INFORME INT. – PCPGT-CM N° 003/2020-2021/IZA-002

REF : **OBSERVACIONES A LOS PROCESOS DE APROBACIÓN DE PERMISOS DE CONSTRUCCIÓN Y PLANOS AS BUILT.**

FECHA : La Paz, 15 de junio de 2020

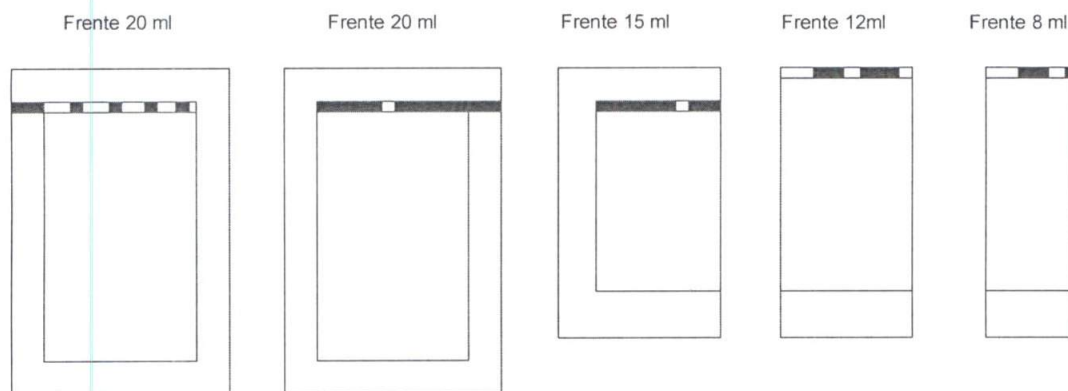
La aplicación del incentivo por retiro frontal, claramente señala “*que se destine a área verde*”, se evidencia que el mismo no se cumple a cabalidad, ya que para el cumplimiento del mismo debería tenerse en la totalidad de este espacio la misma pero la existencia del ingreso peatonal y vehicular, reducen el área, más aun si el frente del predio es mínimo. Incluso en un caso la generación de una isla de ingreso vehicular anula casi totalmente el área verde.

lo menos en un 85% de la longitud del retiro; si existieran más retiros sobre vía el área verde en estos retiros deben estar emplazado en el 100% de la longitud del retiro.

1. Para predios con un solo frente se establece que el área verde por retiro frontal debe estar emplazado por lo menos en un 70% de la longitud del retiro frontal, siendo que el 30% restante puede destinarse a circulación vehicular y peatonal y debe cuantificarse en la totalidad del frente del predio.

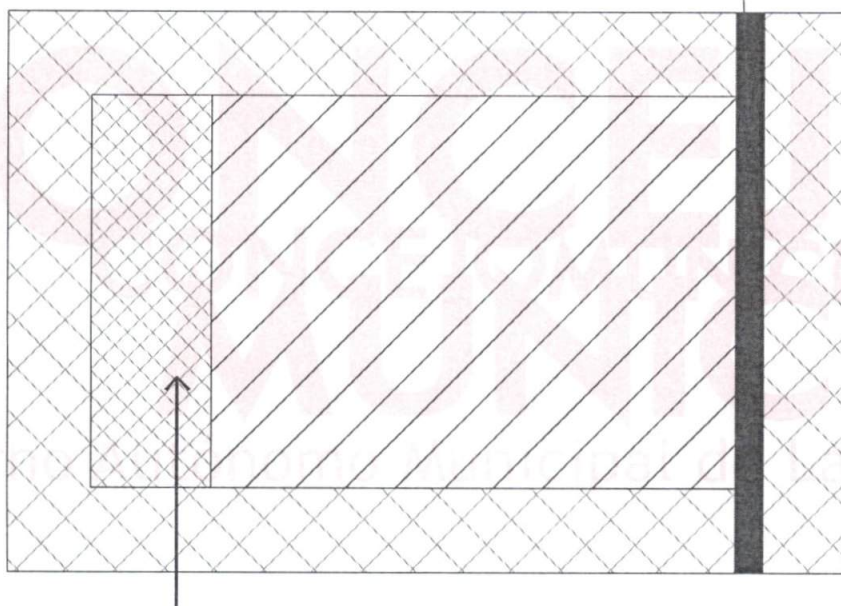
En el cálculo del Incentivo a la Reducción de Área Máxima a Cubrir (AMC) no se puede considerar en este cálculo las superficies de los retiros mínimos como parte del cálculo de la superficie reducida del AMC.

3. En el cálculo del Incentivo a la Reducción de Área Máxima a Cubrir (AMC) no se puede considerar en esta cuantificación las superficies de los retiros mínimos como parte del cálculo de la superficie reducida del AMC.

area de incentivo por retiro

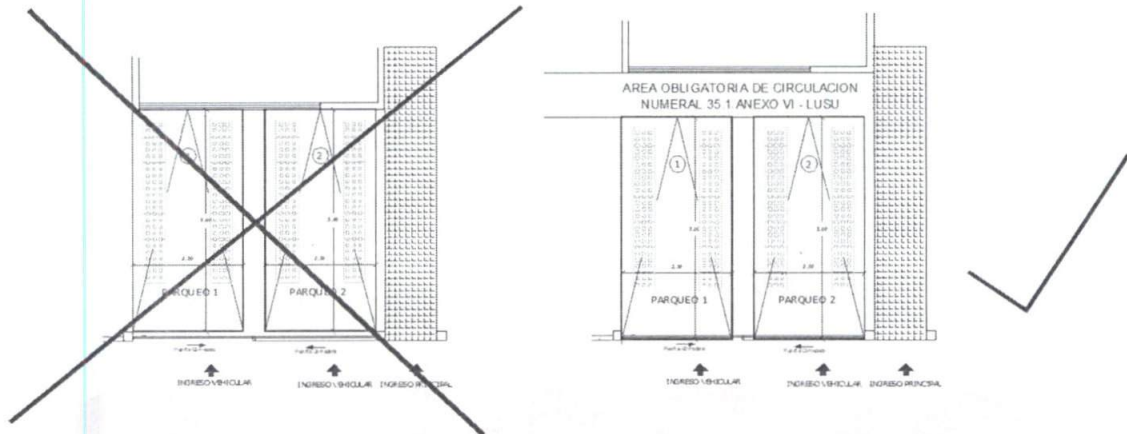
Cuando en un predio se aplique los incentivos para la inversión de Incentivo al Incremento de la Longitud del Retiro Frontal (RME) e Incentivo a la Reducción de Área Máxima a Cubrir (AMC) simultáneamente; es necesario considerar que el espacio que genera el incentivo del retiro frontal debe ser excluido del cálculo del AMC así como también se debe considerar también la exclusión del área de los retiros para el cálculo del % del incentivo a la reducción de AMC.

Cuando en un predio se aplique el incentivo a la inversión producto del Incremento de la Longitud del Retiro Frontal (RME) e Incentivo a la Reducción de Área Máxima a Cubrir (AMC) simultáneamente, se deberá en primera instancia excluir las áreas de los retiros mínimos obligatorios de acuerdo a la altura de la edificación así como diferenciar y excluir el AMC que ocupa el área del Incentivo por Incremento del Retiro Frontal para el cálculo del % del incentivo a la reducción de AMC.

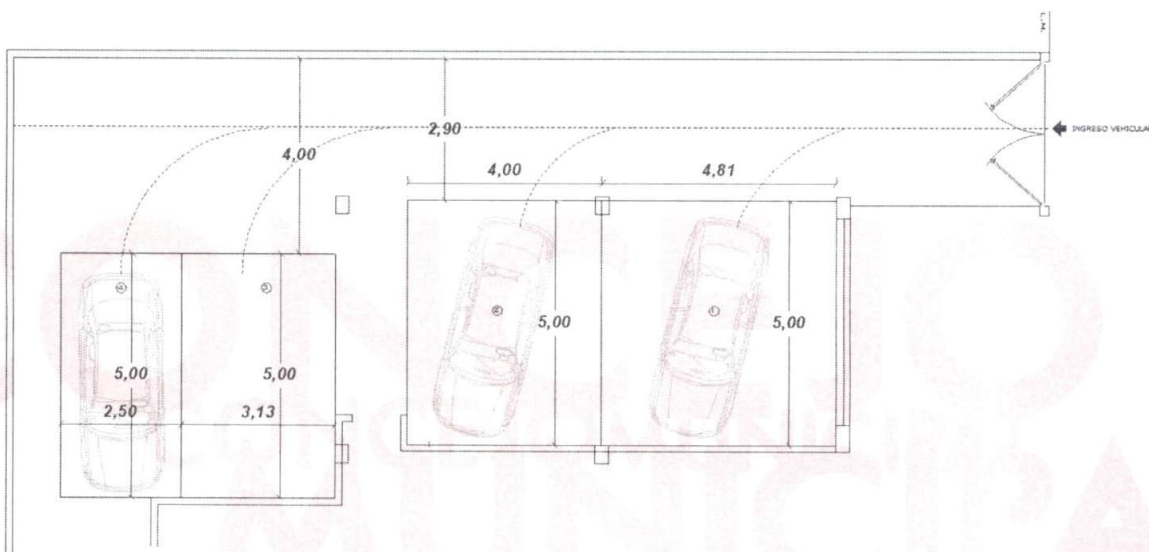
Cuando se accede a los parqueos por una rampa o retiro lateral y ésta tiene un ancho menor a los 4 metros, se deberá asumir que el área de parqueo deba tener un ancho mínimo de por lo menos 4 metros, para de esta manera evitar excesivas maniobras en el acceso.

5. Las rampas de acceso a los parqueos no pueden ser consideradas en el cálculo del Área Mínima Verde (AMV).
6. Cuando se acceda a los parqueos por rampa o retiro lateral y ésta en su desarrollo tenga un ancho menor a los 4 metros, se deberá asumir que el área de parqueo deba considerar un ancho mínimo de por lo menos 4 metros, para de esta manera evitar excesivas maniobras de ingreso y salida.

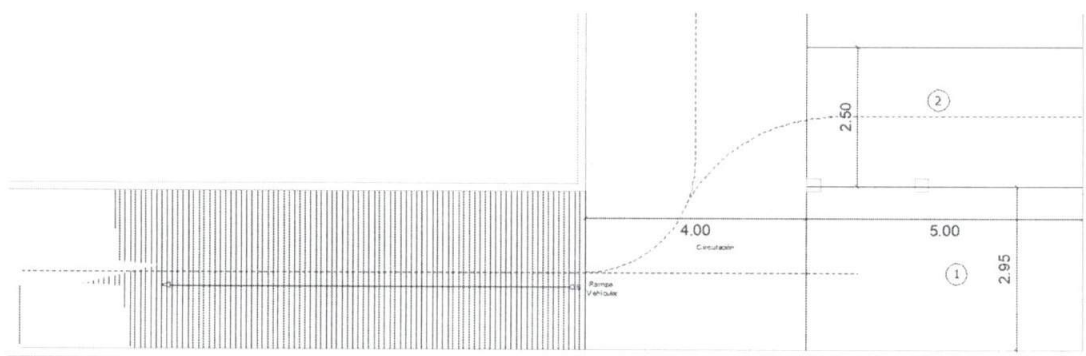
El acceso al área de circulación de los parqueos debe tener para el giro inicial como mínimo un ancho de 4 metros libres.

7. El acceso al área de circulación de los parqueos debe considerar para el giro inicial un ancho mínimo de 4 metros libres.
8. En el proceso de delimitación de las unidades funcionales no se puede tener espacios o áreas de uso común enclaustradas por una o dos unidades funcionales; en caso de que esta situación se diera, ese espacio deberá ser fraccionado como área privada.

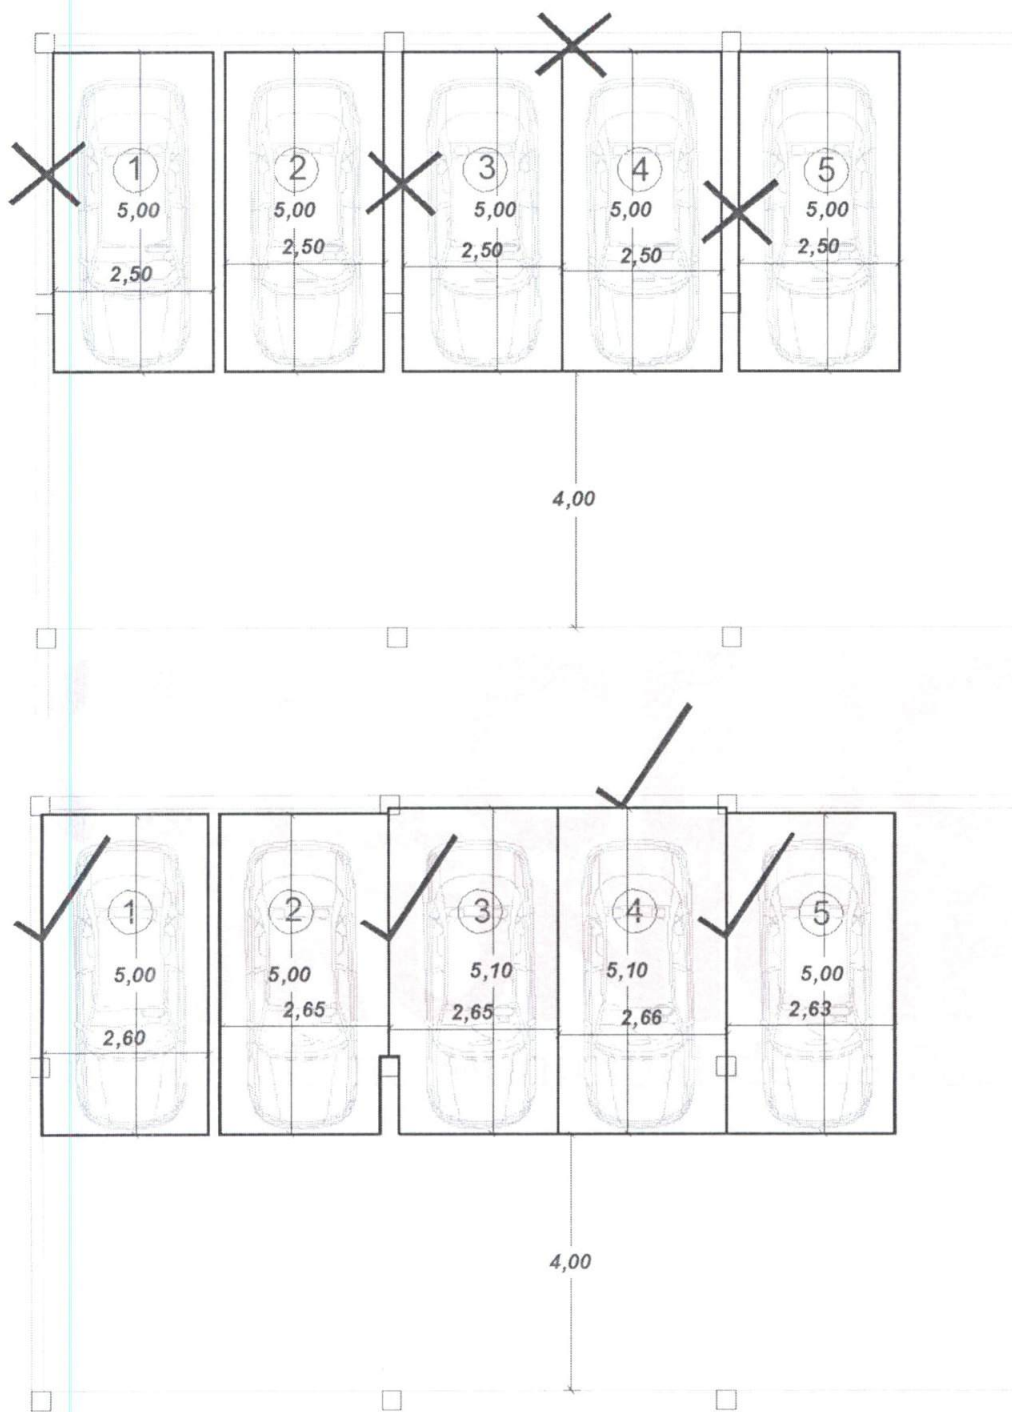
En el proceso de delimitación de las unidades funcionales no se puede tener espacios o áreas de uso común enclaustradas por una o dos unidades funcionales. En caso de que esta situación se diera, ese espacio deberá ser fraccionado como área privada.

Cuando el acceso al parqueo se realiza a través de un ascensor o monta vehículos, la salida del mismo al área de parqueos debe tener una superficie de circulación de un ancho mínimo de 4 metros.

9. Cuando el acceso al parqueo se realice a través de un ascensor o monta vehículos, la salida del mismo al área de parqueos debe considerar un área de circulación de un ancho mínimo de 4 metros.

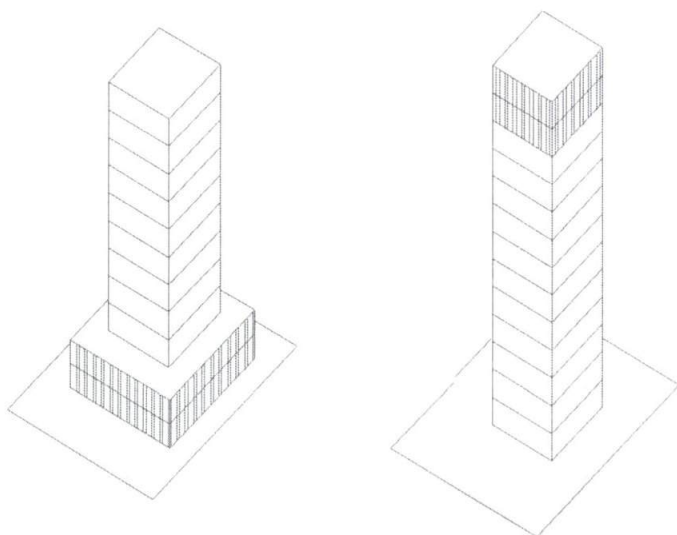
Se observa que en los patrones 3C, 5Z, y 6Z y PUC 0, si no se construye el zócalo el AME del zócalo puede ser desplazado a la torre siempre y cuando no vulnere la altura máxima permitida para el sector y no se sobrepongan o se consideren áreas que apliquen incentivos a la inversión.

10. En los patrones 3C, 5Z, y 6Z y PUC 0, si no se construye el zócalo empleando el AME del zócalo puede ser desplazado a la torre siempre y cuando no vulnere la altura máxima permitida en la cartilla normativa aplicable al predio, y no se sobrepongan o se consideren áreas que apliquen incentivos a la inversión.

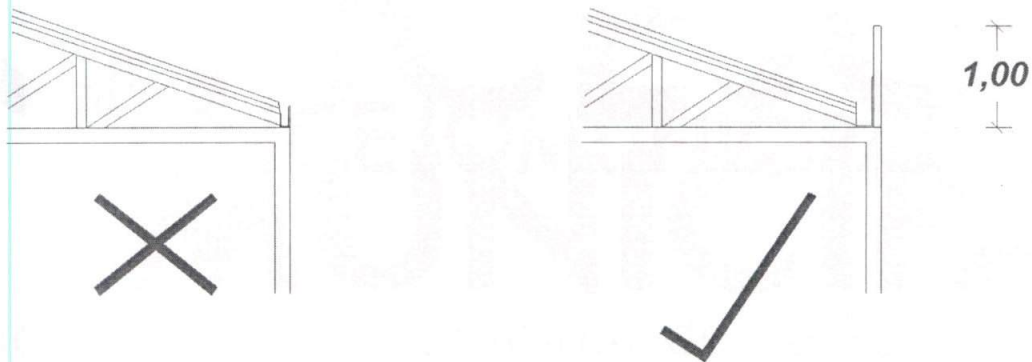
En algunos casos se evidencia que las aguas de las cubiertas caen al predio vecino, la LUSU prohíbe dicha situación, pero es una realidad que no puede negarse. Como ejemplo, esta situación se puede verificar en edificaciones patrimoniales, galpones y losas planas que sin un adecuado tratamiento de pendiente, la solución propuesta por muchos (con el empleo de canaletas pequeñas) no solucionan el problema.

Se permitirá la existencia de cubiertas con pendiente hacia el límite del predio vecino siempre que exista un parapeto sólido de al menos un metro de altura que contenga las aguas y sedimentos y que la canaleta tenga un ancho mínimo de 30 cm, garantizando con técnicas constructivas adecuadas la impermeabilización correspondiente.

12. Se permite la existencia de cubiertas con pendiente hacia el límite del predio vecino siempre que exista un parapeto sólido de al menos un metro de altura que contenga las aguas y sedimentos y que la canaleta tenga un ancho mínimo de 30 cm., además de que se debe garantizar constructivamente la impermeabilización correspondiente

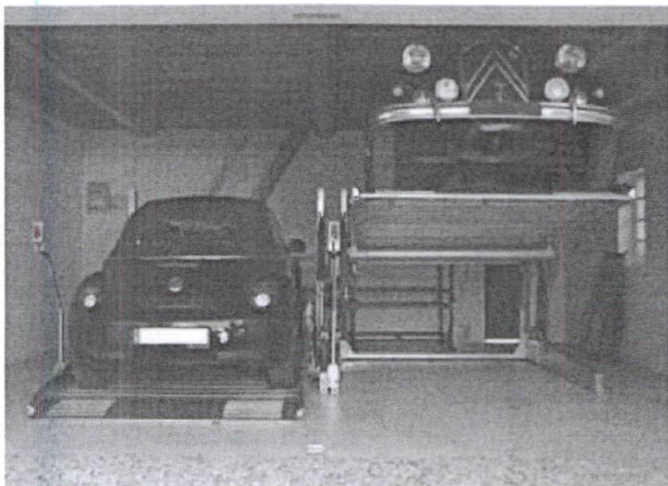
Se ha evidenciado a la fecha muchas edificaciones con altura mayor a 7 plantas que se hallan adosadas a uno o inclusive a dos lados, si bien la Ley de Uso de Suelos Urbanos permite la emisión del informe para el proyecto individual, el citado informe normativo no puede vulnerar el principio básico establecido en la Ley en su artículo 19 inciso d), referido a que las edificaciones con altura mayor a 7 niveles deben guardar (sin importar el patrón de asentamiento) un retiro mínimo de 3.5 metros que se van incrementando de acuerdo a la altura de la edificación.

Para poder adosarse y considerando que la Ley de Uso de Suelos Urbanos no determina una superficie mínima de lote para la aplicación de los parámetros de edificación, se han incorporado en la misma otro tipo de soluciones como ser la aplicación de la asociación de proyectos que permite que la edificación se adose al predio vecino.

No está permitida la aprobación de edificaciones con altura mayor a 7 niveles adosados a predios vecinos en el marco de lo determinado en el artículo 19 inciso d) de la Ley de Uso de Suelos Urbanos.

16. No está permitido la aprobación de edificaciones con altura mayor a 7 niveles adosados a predios vecinos en el marco de lo determinado en el artículo 19 inciso d) de la Ley de Uso de Suelos Urbanos.

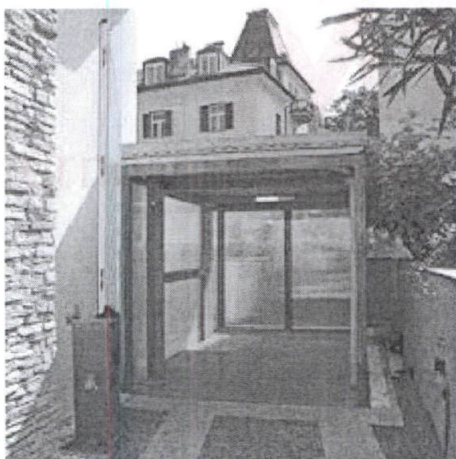
En referencia a los monta coches se debe tener en cuenta que su emplazamiento si se diera sobre un retiro (generalmente lateral), el mismo no debe perjudicar de manera permanente la integralidad y funcionalidad del retiro donde se emplace el mismo.

Se permite la aprobación de parqueos dobles (2.5 mts. por 10.00 mts.), pero para objeto de cálculo del parámetro Número Mínimo de Parqueos y fraccionamiento estos deben ser tratados como una sola unidad funcional.

18. En referencia a los monta coches se debe tener en cuenta que su emplazamiento si se diera sobre un retiro (frontal o lateral), el mismo no debe perjudicar de manera permanente la integralidad y funcionalidad del retiro donde se emplace el mismo.

19. Se permite la aprobación de parqueos dobles (2.5 mts. * 10.00 mts.) pero para objeto de cálculo del parámetro número mínimo de parqueos y fraccionamiento estos deben ser tratados como una sola unidad funcional.

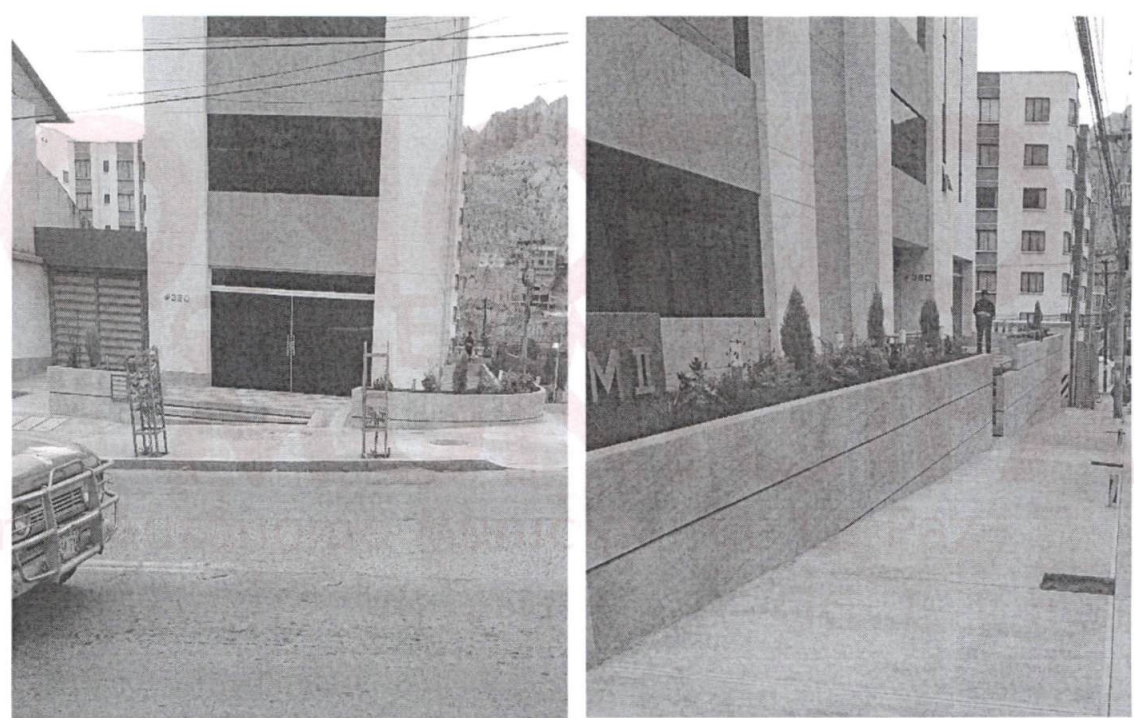
En muchos casos los técnicos observan a edificaciones menores cuando un denominado semisótano sobresale sobre el nivel de vía pero esto no sucede en edificaciones en altura.

la subalcaldia a través de su unidad de fiscalización no observa tal aspecto y procede a emitir el informe de conformidad normativa.

No se permite que el sótano o semisótano sobresalga del nivel 0, en caso que por la pendiente de vía o el predio se diera esa situación deberán adecuar constructivamente los espacios al interior de manera que no se generen volumen compactos en los retiros (frontal y laterales).

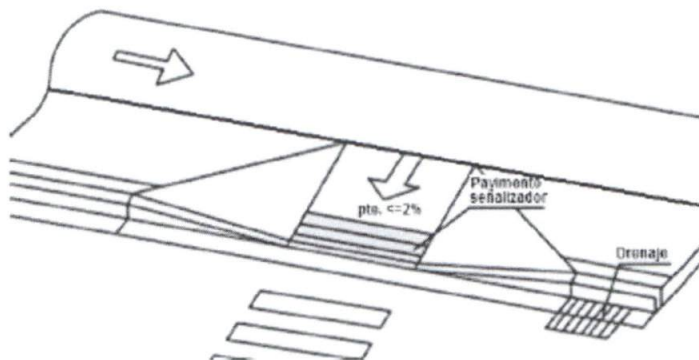
Se evidencia en al implementar el permiso de construcción en el proceso constructivo se dan modificaciones, las mismas tienen que estar enmarcadas en los parámetros de edificación permitidos y que no cambien la esencia y destino del proyecto siempre y cuando no alteren el fondo de la autorización.

23. En caso de evidenciarse que en la implementación del permiso de construcción, en el proceso constructivo se dan modificaciones, las mismas tienen que estar enmarcadas en los parámetros de edificación permitidos y que no cambien la esencia y destino del proyecto siempre y cuando no alteren el fondo de la autorización.
